中深度処分対象廃棄物の放射能濃度決定方法に係る日本原子力学会標準の技術評価に関する検討チーム
第2回会合における日本原子力学会への説明依頼事項に対する回答（規制庁追加コメントに対する補足回答）

2022年3月8日
(一社)日本原子力学会 標準委員会

<table><tr> <th data-bbox="463 470 557 506">評価法</th> <th data-bbox="557 470 839 506">濃度比法(5.2.3.3)</th> <th data-bbox="839 470 1121 506">換算係数法(5.2.3.2)</th> <th data-bbox="1121 470 1389 506">濃度分布評価法(5.2.3.4)</th> </tr></table>

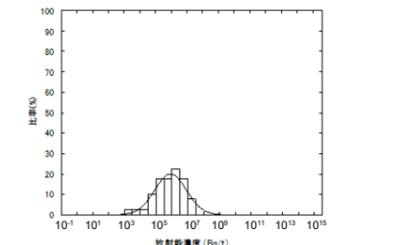
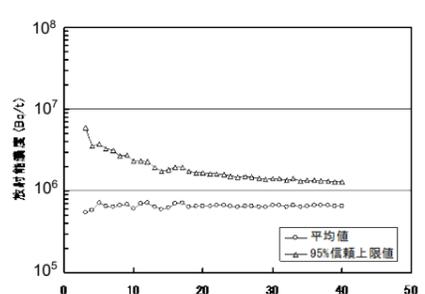
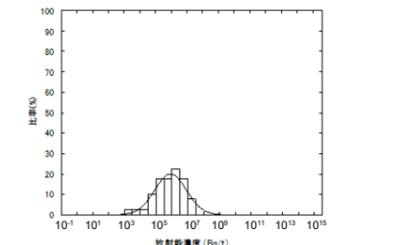
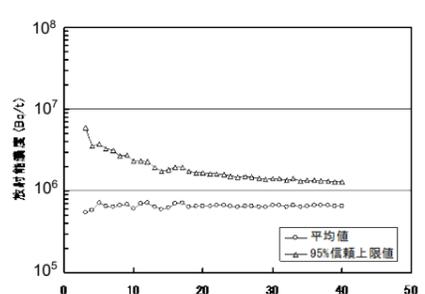
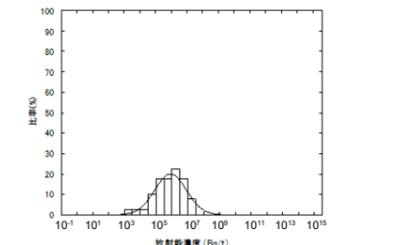
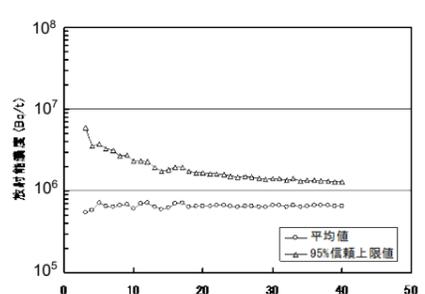
<p>10. 「表 D.1—各区間推定法の基本的な特徴及び適用対象放射化金属等」三つの手法について、代表的な評価対象とする放射化金属等の種類がそれぞれ記載されています。三つの手法は原理的には放射化金属等であれば評価対象とする放射化金属等の種類によらず適用できるものと想定されますが、対象となる放射化金属等が異なる理由を説明してください。また、同一の放射化金属等を三つの手法で計算した場合の評価結果の同等性を説明してください。</p>	<p>濃度比法、換算係数法及び濃度分布評価法の3つの区間推定法は、下表に示しますように、それぞれの特徴である下記の点を踏まえた最も適性を示す放射化金属への適用が望ましいと考えます。</p> <ul style="list-style-type: none"> ・濃度比法： 同時に中性子照射され、生成した核種間の濃度比は一定性を示す放射化物への適性を示す。 ・換算係数法： 燃料の燃焼度などと密接な関係性を示す放射化物への適性を示す。 ・濃度分布評価法： 同一の照射時間、材料組成で、中性子分布だけが異なる放射化物への適性を示す。 <p>なお、各手法の個々の放射化計算自体は、点推定法と同じ（ただし、恣意的な入力条件でないように各条件をランダムサンプリングで設定）であり、個々の計算結果は、同じ結果を使用します。</p> <p>区間推定法は、その多数の放射化計算の結果を使用して評価する方法（比で評価する、管理指標との係数で評価する、濃度分布で評価する）が異なるだけです。</p> <p>したがって、各手法を選択する場合においては、「判断基準」と言うより、より合理的に放射能濃度を評価する観点で選択するため、次表に示します評価方法ごとの特徴、適する対象及び適用条件を踏まえた評価対象の具体例が考えられます。</p>	<p>—</p>	<p>— （「換算係数法」、「濃度比法」及び「濃度分布評価法」の使い分けについては、「第3回質問の補足」の「はじめに」で説明してもらったことにしましたので、追加の質問はありません。）</p>

質問	原子力学会回答（資料2-1-1）	質問の背景（問題意識）	説明が足りない点・説明して欲しい具体的内容	回答の可否	補足回答内容																								
	<p>さらに、いずれの手法でも回答8に示しましたように、入力条件の設定において、不確定性があるものは、保守性をもって設定するため、保守的な結果をもって評価できる方法となっています。</p>

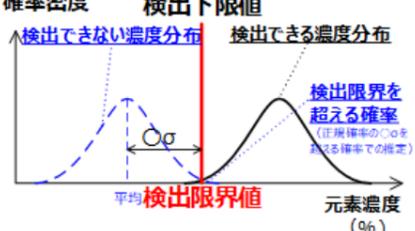
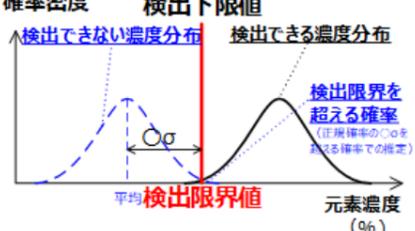
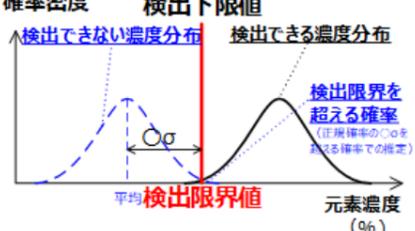
<p>13. 「D.4.3 元素分析データ数量に応じた濃度分布条件設定」 「b) 元素分析データ数が比較的少ない場合」について、「保守性を加味した平均値、標準偏差を適用することで、評価対象とする元素成分濃度分布を設定できる」としています。例示としてp46の図では、検出データの平均値の95%信頼上限を設定平均値とした「保守的な範囲を設定した分布」が示されていますが、この元素成分濃度分布のどの範囲を用いて放射化計算を行うか説明してください。</p>	<p>検出データの平均値の95%信頼上限を設定平均値とするなどによって設定した「入力用設定分布」の分布範囲全体（平均値と標準偏差による分布の設定を行ったもの）を使用して、その中から、「入力用基礎データベース」の分布形状に応じた確率分布の全体からランダムサンプリングによって、1つずつの入力データを選定し、この選定操作を入力データ数として充足するまで続け、入力条件を作り上げます。 これによって、「入力用設定分布」の部分的な範囲でなく、保守的に設定した濃度分布の全体範囲を網羅した入力条件とすることが出来ます。</p> <table border="1"> <thead> <tr> <th>理論的方法</th> <th>元素成分条件 (本文 6.1.2.2)</th> <th>中性子条件 (本文 6.1.2.3)</th> <th>照射条件 (本文 6.1.2.4)</th> </tr> </thead> <tbody> <tr> <td>点推定法 (特定放射化物の代表データによる設定)</td> <td>入力用基礎データベースの起源元素濃度分布を踏まえ、保守性（信頼上限値の適用など）を勘案して設定する。</td> <td>入力用基礎データベースの中性子フルエンス率分布を踏まえ、保守性（最大条件の適用など）を勘案して設定する。</td> <td>入力用基礎データベースの照射時間分布を踏まえ、保守性（最大時間の適用など）を勘案して設定する。</td> </tr> <tr> <td>区間推定法 (放射化物の範囲を網羅する複数の入力データの設定)</td> <td>入力用設定分布からのランダムサンプリング ・ 分析などにより収集された起源元素の入力用基礎データベースから設定した入力用設定分布（保守性考慮した分布）からのランダム抽出によって設定する。 ・ 必要な放射化計算用の数を満たすまで繰</td> <td>入力用基礎データベースからのランダムサンプリング ・ 評価対象廃棄物の「評価位置（部位）」をランダム抽出によって設定する。 ・ ローテーションのある場合、運転サイクルごとの炉内挿入位置の実績（例 炉内の中央部→中央部→最外周部などといった挿入パターン）からランダムに「炉内挿入位置」を設</td> <td>入力用設定分布からのランダムサンプリング ・ 収集された運転管理データ（運転サイクル、照射時間）による入力用基礎データベースから設定した入力用設定分布からのランダム抽出によって照射時間を設定する。 ・ ローテーションのある場合、</td> </tr> </tbody> </table>	理論的方法	元素成分条件 (本文 6.1.2.2)	中性子条件 (本文 6.1.2.3)	照射条件 (本文 6.1.2.4)	点推定法 (特定放射化物の代表データによる設定)	入力用基礎データベースの起源元素濃度分布を踏まえ、 保守性（信頼上限値の適用など）を勘案して設定する。	入力用基礎データベースの中性子フルエンス率分布を踏まえ、 保守性（最大条件の適用など）を勘案して設定する。	入力用基礎データベースの照射時間分布を踏まえ、 保守性（最大時間の適用など）を勘案して設定する。	区間推定法 (放射化物の範囲を網羅する複数の入力データの設定)	入力用設定分布からのランダムサンプリング ・ 分析などにより収集された起源元素の入力用基礎データベースから設定した入力用設定分布（保守性考慮した分布）からのランダム抽出によって設定する。 ・ 必要な放射化計算用の数を満たすまで繰	入力用基礎データベースからのランダムサンプリング ・ 評価対象廃棄物の「評価位置（部位）」をランダム抽出によって設定する。 ・ ローテーションのある場合、運転サイクルごとの炉内挿入位置の実績（例 炉内の中央部→中央部→最外周部などといった挿入パターン）からランダムに「炉内挿入位置」を設	入力用設定分布からのランダムサンプリング ・ 収集された運転管理データ（運転サイクル、照射時間）による入力用基礎データベースから設定した入力用設定分布からのランダム抽出によって照射時間を設定する。 ・ ローテーションのある場合、	<p>設定した濃度分布からどのように放射化計算に用いる元素成分条件を設定するのかの説明がなかったため確認したものです。</p>	<p>－ (元素成分条件の設定には、検出下限値をそのまま使用する方法と、放射化学分析結果から推定する方法のほかに、設定した濃度分布全体からランダムサンプリングを用いて設定する方法がある旨説明がありましたので、追加の質問はありません。)</p>

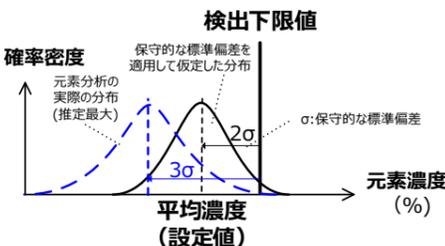
<p>注記 GD-MS：グロー放電質量分析、ICP-AES：誘導結合プラズマ発光分光分析、ICP-MS：誘導結合プラズマ質量分析 注 a) () 内は ND 数 注 b) () 内は ND 値の平均値</p> <p>出典 [1] 放射化金属の放射能濃度評価における照射材料中の微量元素データに関する検討について、日本原子力発電、2010年8月（附属書 G 参考文献） [2] 「ふげん」発電所の主要構造材元素組成分析、日本原子力学会和文論文誌, Vol. 9, No. 4, p. 405 □ 418 (2010) [3] NUREG_CR-3474, Long-Lived Activation Products in Reactor Materials, U.S. Nuclear Regulatory Commission</p>	元素	対象	分析方法	分析数 ^{a)}	分析結果 ^{b)}	出典	U	コールド材	ICP-MS	9 (9)	ND (5.0×10^{-7} wt%)	1	U	管理区域内の機器、部品	ICP-MS	6 (6)	ND (5.0×10^{-6} wt%)	2	U	非管理区域内の機器、部品	GD-MS	22 (22)	ND (5.0×10^{-7} wt%)	2	U	コールド材、発電所材	—	8 (8)	ND (3.0×10^{-4} wt%)	3				
元素	対象	分析方法	分析数 ^{a)}	分析結果 ^{b)}	出典																														
U	コールド材	ICP-MS	9 (9)	ND (5.0×10^{-7} wt%)	1																														
U	管理区域内の機器、部品	ICP-MS	6 (6)	ND (5.0×10^{-6} wt%)	2																														
U	非管理区域内の機器、部品	GD-MS	22 (22)	ND (5.0×10^{-7} wt%)	2																														
U	コールド材、発電所材	—	8 (8)	ND (3.0×10^{-4} wt%)	3																														
<p>(2) 検出データが1点の場合に、元素濃度分布の標準偏差σをどのように求めるか説明してください。</p>	<p>起源元素の濃度を分析によって1, 2点程度しか検出できなかった場合は、実施したサンプリング分析の結果からでは、標準偏差を設定できません。このため、「同一の元素又は化学的性質が類似した元素の分布を参考にした標準偏差」で設定する方法を適用します。</p> <p>(分布の設定方法について) 濃度分布の設定方法は、附属書Hに示しますように、「同一の元素又は化学的性質が類似した元素の分布」の収集方法、適用条件及び評価方法を踏まえて設定しました「標準偏差」を適用します。 これを用いた濃度分布の設定は、図 H.1 に示すとおり、1, 2点の検出最大値を、濃度分布の上側限界値（例 上側限界値=平均+2σ（標準偏差）の濃度）とし、同一の元素又は化学的性質が類似した元素の既知の濃度分布（別途、文献値などによって収集した濃度分布）から“標準偏差”などの濃度分布条件を設定した上で、平均濃度を設定する方法を示しています。 なお、通常、推定される濃度の分布は、回答14(1)に示しましたように微量成分元素の分布は、対数正規分布と考えられますので、検出最大値以下の領域で検出最大値から約3σの位置を平均値とした分布で存在すると考えられます。これに対して、入力用の分布設定では、検出最大値から2σの位置を平均値とした分布で上側にスライドすることで、保守性を加味します。</p>	—	— （「検出データが1点の場合、標準偏差σは算出できないので、「同一の元素又は化学的性質が類似した元素の分布を参考にした標準偏差」で設定する」との回答をいただきました。「化学的性質が類似」はどのように判断するのかについては、「第3回質問の補足」の「理論的方法の入力条件の設定方法の具体及び評価結果の不確かさ」に関するもの」の質問10で追加質問しています。）

<p>注記 ①②は、各々の場合の平均値と標準偏差の適用の考え方において、それぞれ対比している。 注記 「3 点」は、統計値として標準偏差が計算できる最低数量。</p> <p>上記の“標準偏差”を同一の元素又は化学的性質が類似した元素の分布を参考にして設定する考え方は、収集、選定した元素濃度データを利用し、検出困難元素の標準偏差を評価上の保守性を踏まえた上で、信頼下限区間を考慮した</p>	取得検出データ数	検出下限値のみ	非常に少ない (1,2 点の検出数)	比較的少ない (3 点以上十分未 満)	十分にある 場合	平均値	① 検出下限値で設定 ② 検出下限値以下の領域で設定(下限値から 2σ の位置)	① 検出値で設定 ② 検出値以下の領域で設定(検出値から 2σ の位置)	平均値の信頼上限で設定	得られた検出データの平均値で設定	標準偏差の適用の考え方	①－ ② 同一の元素又は化学的性質が類似した元素の分布を踏まえて設定(信頼下限)	① 同一の元素又は化学的性質が類似した元素の分布を参考にして設定(信頼上限) ② 同左	得られた検出データの標準偏差の信頼上限で設定	得られた検出データの標準偏差で設定				
取得検出データ数	検出下限値のみ	非常に少ない (1,2 点の検出数)	比較的少ない (3 点以上十分未 満)	十分にある 場合																
平均値	① 検出下限値で設定 ② 検出下限値以下の領域で設定(下限値から 2σ の位置)	① 検出値で設定 ② 検出値以下の領域で設定(検出値から 2σ の位置)	平均値の信頼上限で設定	得られた検出データの平均値で設定																
標準偏差の適用の考え方	①－ ② 同一の元素又は化学的性質が類似した元素の分布を踏まえて設定(信頼下限)	① 同一の元素又は化学的性質が類似した元素の分布を参考にして設定(信頼上限) ② 同左	得られた検出データの標準偏差の信頼上限で設定	得られた検出データの標準偏差で設定
